„Modernizace trati Praha-Ruzyně (mimo) – Kladno (mimo)”

Vysvětlení, změny a doplnění zadávací dokumentace - Dodatek č. 10

SO 04-41-01

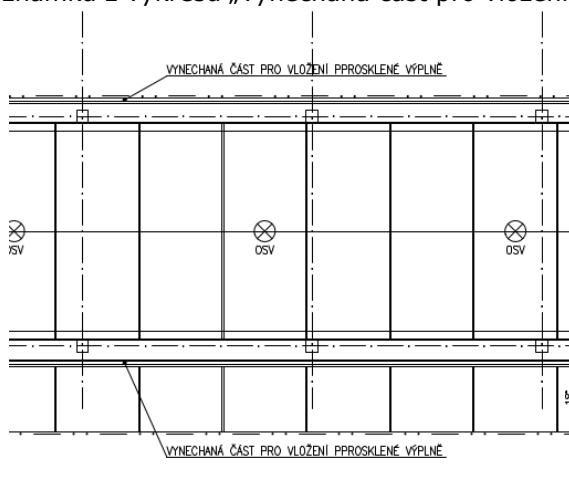
- Kotvení a podlití konstrukce, spojovací materiál – chybí ve VV
- Zábradlí – VV – opravdu jen 75 kg?
- Podhledy – chybí ve VV, TZ, není jasný materiál a jeho tloušťka

- Podkonstrukce pro podhledy – chybí detaily, položka ve VV
- Oplechování sloupů – není jasný materiál a jeho tl. a chybí ve VV
- Podkonstrukce pro oplechování sloupů – chybí detaily, položka ve VV

- Žlab z TZ se nevynese na rozpětí polí sloupů – výkres 2. 115
 - chybí detaily uložení
 - je ve VV v položce oceli počítáno s dostatečným přírůstkem nebo rezervou pro nevykreslené prvky podpůrné ocelové konstrukce?

- Výkres 2. 135
 - Nikde není detail provedení prosvětlení skrze střešní rovinu – jestli chápu poznámku z výkresu „vynechaná část pro vložení pposklené výplně“

- Z výkresů ani chybějících detailů a TZ není patrné dokumentace, jak budou vstupy do podchodu odvodněny
- VV neodpovídá rozsahu prováděných prací dle TZ a výkresové dokumentace

- Kotvení a podlití konstrukce, spojovací materiál – chybí ve VV
Odpověď zadavatele: Soupis prací je doplněn.
- Zábradlí – VV – opravdu jen 75 kg?
Odpověď zadavatele: Zábradlí je ve formě protinárazové ochrany okolo výtahové šachty. Soupis prací souhlasí, bez úpravy.

- Podhledy – chybí ve VV, TZ, není jasný materiál a jeho tloušťka
Odpověď zadavatele: Jedná se o kompozitní plech, který bude dle konkrétního dodavatele tvarován a ohýbán. tl. plechu 3 mm, soupis prací a technická zpráva jsou opraveny.

- Podkonstrukce pro podhledy – chybí detaily, položka ve VV
Odpověď zadavatele: Pro uchycení podhledů je nadimenzována konstrukce zastřešení oceli. Přesný rozsah a prvky podkonstrukce jsou specifickou dodávkou samotného podhledu a jsou jeho součástí. Kotvit se mohou k našim nosným prvkům. Pro podhledy musí být zpracovaná dílenská dokumentace, jejíž součástí jsou i jejich rastrové vynášecí konstrukce, které jsou nám neznámé. Detaily jsou doplněny v obecném rozsahu bez specifikace konkrétního výrobku. Soupis prací je doplněn.

- Oplechování sloupů – není jasný materiál a jeho tl. a chybí ve VV
Odpověď zadavatele: Jedná se o kompozitní plech, který bude dle konkrétního dodavatele tvarován a ohýbán. tl. plechu 3 mm, soupis prací a technická zpráva jsou opraveny.

- Podkonstrukce pro oplechování sloupů – chybí detaily, položka ve VV
Odpověď zadavatele: Podkonstrukce bude kotvená k ocelovým sloupům. Přesný rozsah a prvky podkonstrukce jsou specifickou dodávkou samotného opláštění sloupů a jsou jeho součástí. Pro opláštění sloupů musí být zpracovaná dílenská dokumentace, jejíž součástí jsou i jejich rastrové vynášecí konstrukce, které jsou nám neznámé. Detaily jsou doplněny v obecném rozsahu bez specifikace konkrétního výrobku. Soupis prací je doplněn.

- Žlab z TZ se nevynese na rozpětí polí sloupů – výkres 2. 115
Odpověď zadavatele: Středový žlab na zastřešení ostrovního nástupiště je primárně kotven k podélným / souběžným profilům 2xHEB120.

- chybí detaily uložení
Odpověď zadavatele: Žlab je standardně vynášen příponkami kotvenými mezi prvky HEB a trapézový plech. Detaily jsou doplněny v obecném rozsahu bez specifikace konkrétního výrobku.

- je ve VV v položce oceli počítáno s dostatečným přídavkem nebo rezervou pro nevykreslené prvky podpůrné ocelové konstrukce?
Odpověď zadavatele: Žlab je začleněn do soupisu prací do kategorie šířky do 1 m, je zde tedy dostatečná rezerva v souvisejících ukotvovacích prvcích.

- Na trapézové krytině bude kondenzovat vlhkost (mezistřešní prostor je vytápěn z výtahové šachty) a bude skapávat do výtahové šachty i podhledů – uvažovat antikondenzační úpravu? Jak bude kondenzace vyřešena na žlabu? Chybí detaily.
Odpověď zadavatele: Antikondenzační úprava je doplněna, zapracováno do soupisu prací.

Odpověď zadavatele: Nejedná se o prosvětlení ve střešní rovině. Touto poznámkou je definovaný prostor pro umístění pozice uložení svislého prosklení bočních stěn. Patrné to je v porovnání řezů a podhledů. Detail doplněn.

Odpověď zadavatele: Vstupy do podchodů jsou řešeny v oddíle komunikací a řešení těchto zpevněných ploch v sobě zahrnuje o odvodnění. Další odvodnění je následně řešeno v oddíle mostních konstrukcí, kde jsou odvodněny podchody.
